DETERMINAZIONE DEL DIRIGENTE SERVIZIO VIA/VINCA 4 luglio 2024, n. 315

[ID VIP 10163] - Parco eolico, costituito da 12 aerogeneratori di potenza unitaria di 6 MW, per una potenza complessiva d'impianto pari a 72 MW, da realizzarsi nel Comune di Torremaggiore (FG), incluse le relative opere di connessione alla RTN. Istanza per il rilascio del Provvedimento di VIA statale ex art. 23 del D.lgs. n. 152/2006 e ss.mm.ii.

Proponente: Ravano Wind S.r.l.

Relazione tecnica a supporto dell'istruttoria sul progetto
ID_VIP 10163

Figura 6 – Stralcio aree non idonee FER Regione Puglia – area aerogeneratori.

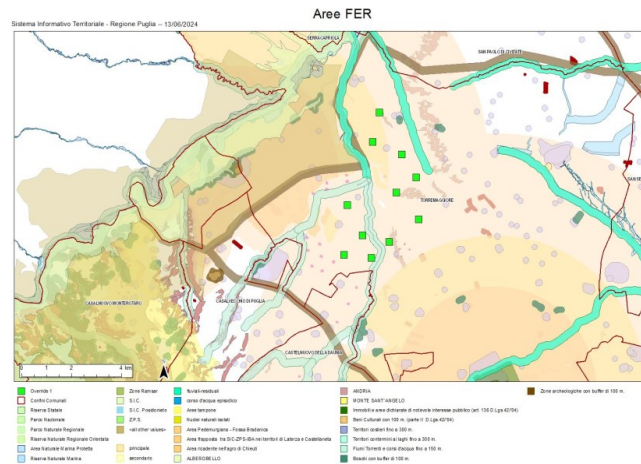
L'area dell'impianto proposto ricade tra quelle indicate come **non idonee** ai sensi del regolamento regionale n. 24 del 2010.

³ Cono Visuale - "Dragonara": WTG1, WTG4, WTG7, WTG11;

⁴ Cono Visuale - "Dragonara": WTG2, WTG3, WTG5, WTG6, WTG8, WTG9, WTG10, WTG12;

Cono Visuale - "Castel Fiorentino": WTG1, WTG2, WTG3, WTG4, WTG5, WTG6, WTG7, WTG8, WTG9, WTG10.

Figura 10 – Impatti cumulativi - sovrapposizione sull'impianto di progetto del buffer 1km, 3km, 10 km.

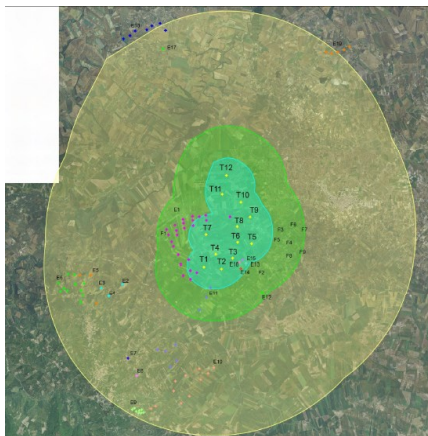
Il requisito non risulta rispettato. Nella relazione di Impatti cumulativi si conclude affermando che nonostante la vicinanza tra le macchine di progetto e quelle di altra ditta (autorizzati/realizzati oppure autorizzati/non realizzati) si va a generare un impatto cumulativo che tuttavia, non è detto che generi interferenza con le regole di riproducibilità del PPTR.

Figura 10 – Essenze di pregio nell'area di indagine (500 m) – WTG7

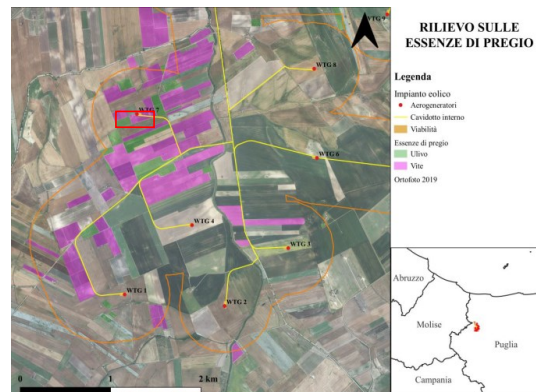
L'installazione degli aerogeneratori ricadenti nel comune di Torremaggiore non andrà ad interferire con le produzioni agricole di particolare pregio **ad eccezione della WTG 7** che ricade in vigneto di cui il proponente non definisce la qualità.
